**Centrale Photovoltaïque
Grenier des Essences**

Joux-la-Ville (89)

**Mémoire en réponse à l'avis de la
Mission Régionale d'Autorité environnementale**

Novembre 2023

Figure 2 - Schéma de principe du raccordement de la centrale photovoltaïque Grenier des Essences

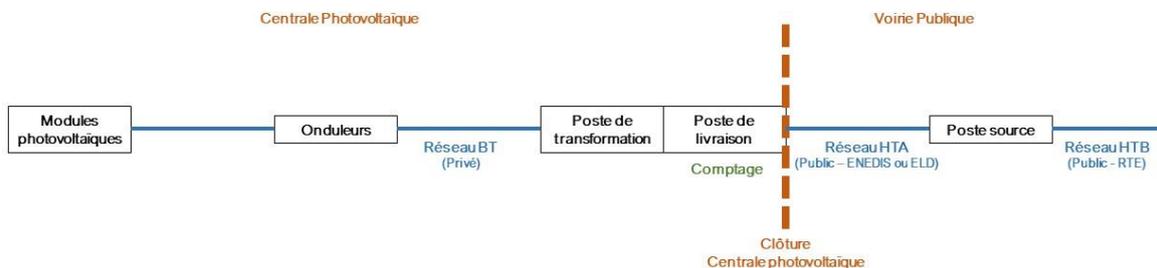
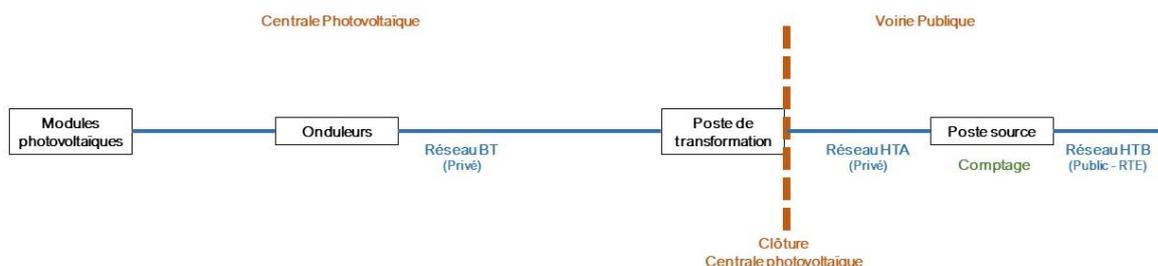
Le dossier évoque uniquement les postes de transformation. Il n'apporte pas de précision concernant les postes de livraison puisque le projet a la particularité de se raccorder sur un poste source (HTB/HTA) privé. Le comptage de l'électricité injectée sur le réseau électrique public (et donc sa livraison), se fait au niveau du poste source, à contrario des centrales photovoltaïques usuelles livrant l'électricité produite en limite de la centrale pour une injection sur le réseau HTA.

Figure 4 - Localisation des 10 points d'observation des migrations pré et postnuptiales

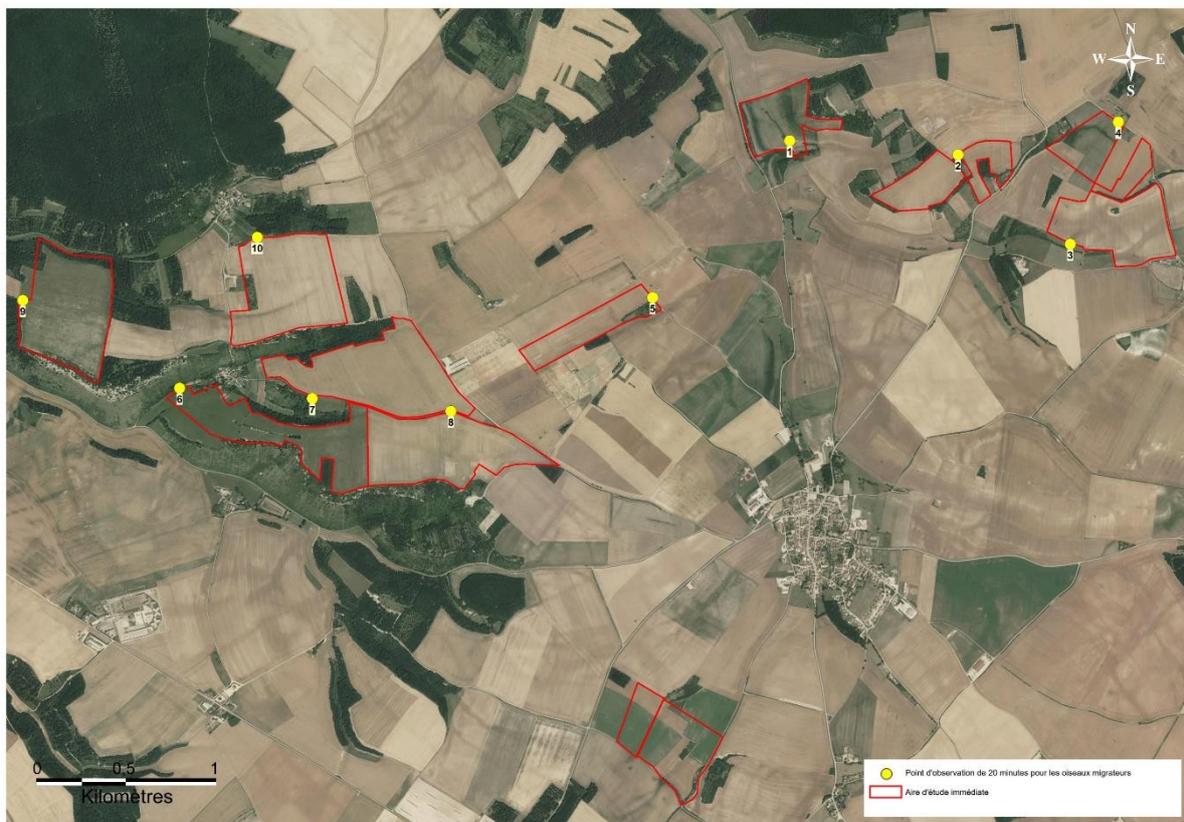
Concernant la localisation des points d'observation pour les périodes de migration, comme expliqué au paragraphe 3.2.3.1.1. du Volet Naturaliste, les points d'observation ont été choisis afin de bénéficier d'une très bonne visibilité et sont donc situés sur des points hauts et dégagés de toute végétation. De plus, les migrations se réalisant sur un axe Nord-Est / Sud-Ouest, les spécimens contactés depuis la zone 4 auraient été les mêmes que ceux contactés depuis les zones 8, 9 et 10 notamment. Enfin, la zone d'études regroupant d'importantes surfaces de culture céréalières, les espèces en stationnement sur une zone donnée pourraient l'être sur une autre et vice-versa.

Figure 5 - Localisation des points et des transects d'inventaire des chiroptères (secteur ouest)

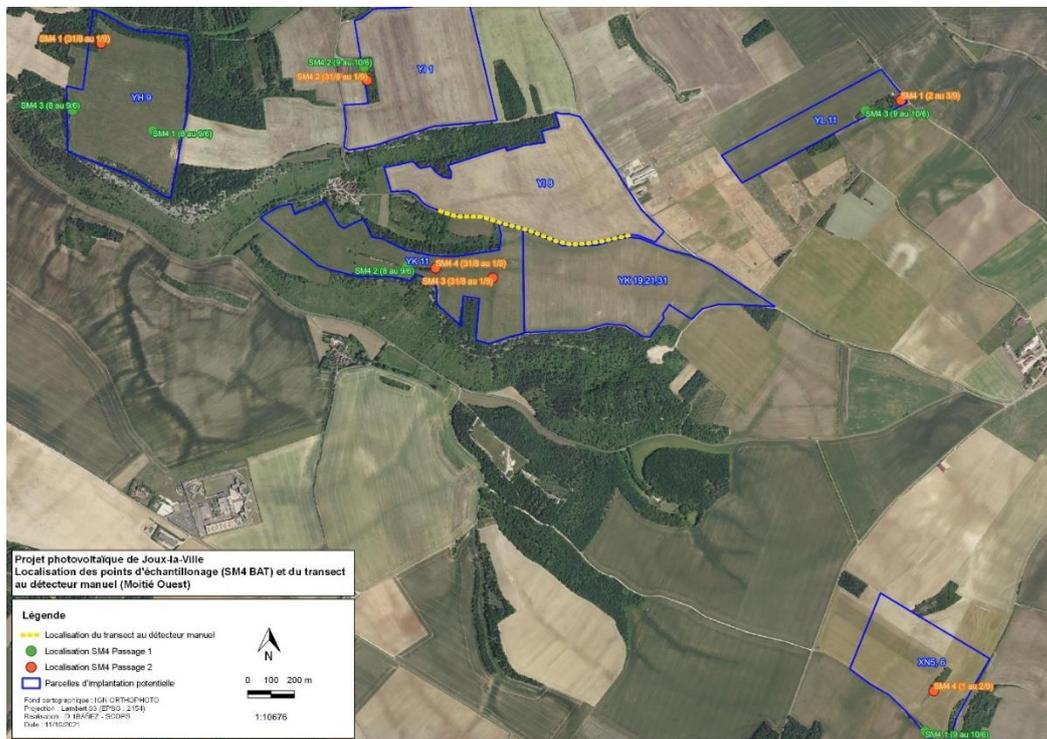
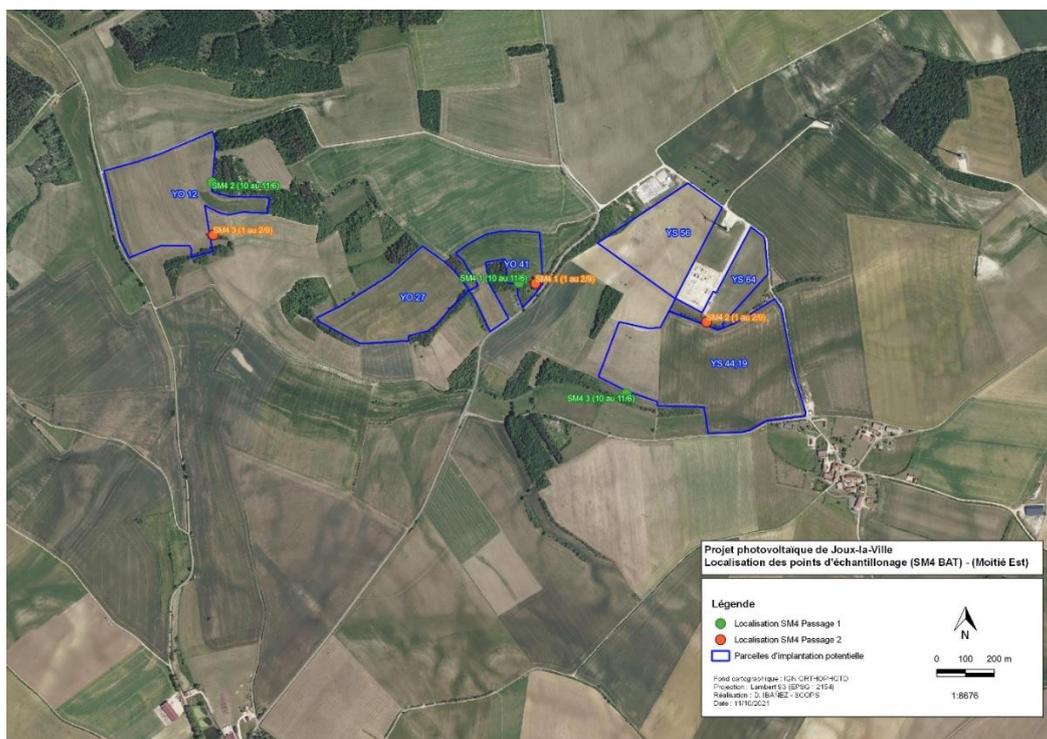
Concernant la localisation des écoutes et le nombre de points, comme indiqué au paragraphe 3.2.3.5.2. du Volet Naturaliste (Pièce 6), des choix ont dû être opérés devant les grandes surfaces constituant l'ensemble de parcelles afin de conduire au mieux l'échantillonnage par détection acoustique :

Quant à la possibilité d'avoir effectué un transect le long de parcelles citées, il s'agissait de faire un choix d'échantillonnage sur les habitats ou ensembles d'habitats les plus favorables. Les secteurs de lisière étant déjà bien représentés par plusieurs points de détection passive, le transect au détecteur manuel a été choisi le long d'une haie, assez longue et facile d'accès et de déplacement. Les différents types d'habitats, les plus favorables aux chiroptères, sont largement prospectés.

Figure 8 - Chiroptères - Zone favorable aux gîtes

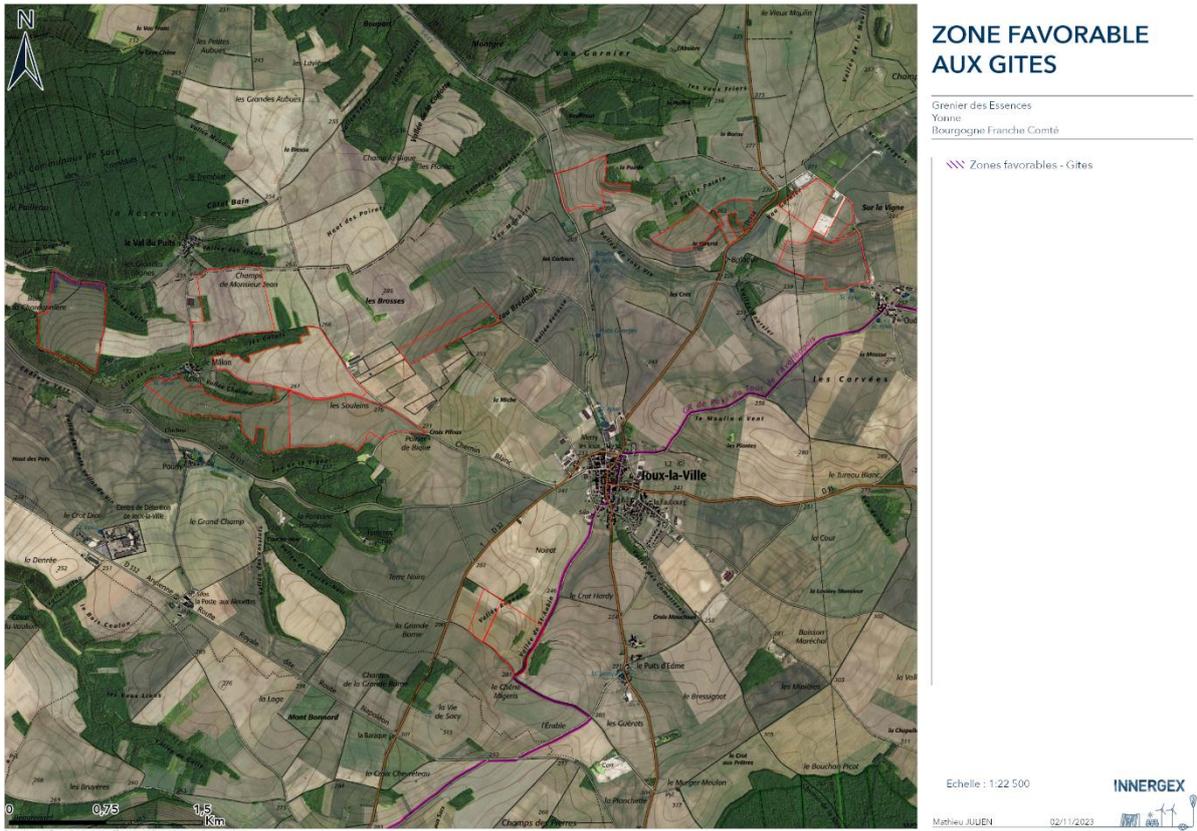
Concernant les gîtes, les zones favorables (à enjeux) sont les suivantes :

- Portions boisées de la Parcelle YH9 : quelques arbres gîtes (en faible nombre) pouvant être utilisés par la Barbastelle d'Europe, la Noctule commune et la Noctule de Leisler

Cette zone est évitée. Elle n'accueille pas de centrale photovoltaïque.

Figure 10 - Présentation de la bande débroussaillée

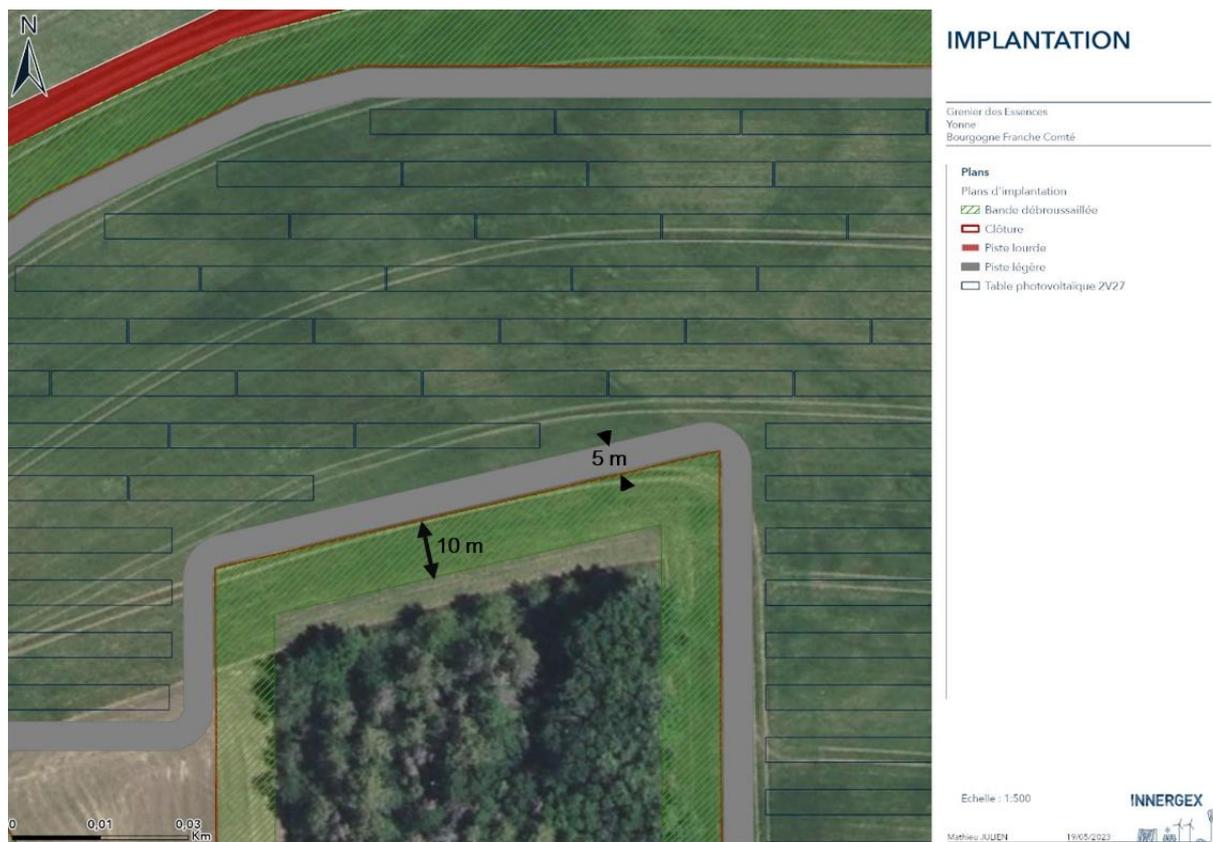
Cette obligation de conserver une bande débroussaillée de 10m autour des clôtures des centrales photovoltaïques est liée à l'adaptation des centrales face au risque incendie et explicitée dans l'Etude d'Impact Environnementale par la mesure de réduction « MR07 : Aménagement spécifique au risque incendie ».

Afin d'éviter le développement d'espèces invasives sur ces bandes coupe-feu si aucune espèce n'est plantée, le Maître d'Ouvrage propose deux solutions :

- Planter une culture couvrant le sol, exploitable mais de nature à se développer au ras du sol : du trèfle par exemple.
- Implantation de prairies qui devront être entretenues pour être constamment à ras (par du pâturage notamment).

Figure 11 - Cartographie de la gestion pastorale des centrales

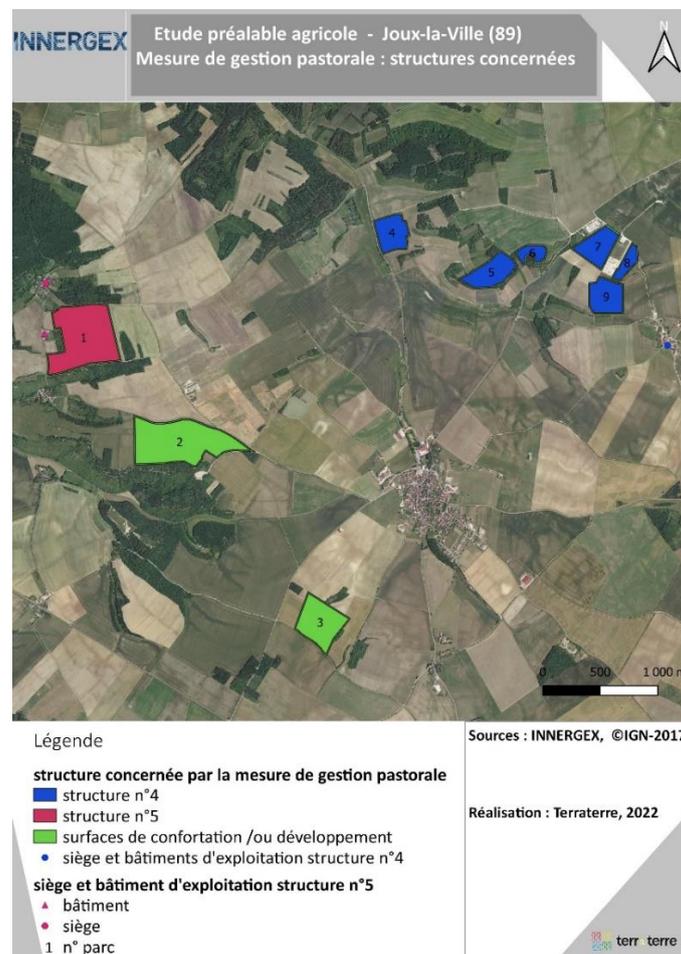
3.3.2 L'Autorité Environnementale recommande d'apporter des précisions sur la mise en œuvre d'une activité agricole, pastorale ou forestière sur l'ensemble des parcelles concernées et de joindre les conventions avec les exploitants ou le cahier des charges définissant les rôles et engagements de chacun ;

Les surfaces d'implantation des 9 parcs photovoltaïques verront une activité agricole perdurer.

- La structure 4 disposait d'un élevage ovin, avec un cheptel de 75 mères en 2021. Son plan d'entreprise dans le cadre de son installation (Dotation Jeune Agriculteur) prévoit un cheptel de 150 mères en 2024. Elle occupera les parcs 4, 5, 6, 7, 8 et 9 soit une surface de 34,6 ha. Ces parcs étant à proximité de son siège d'exploitation et parcourables entièrement à pied.
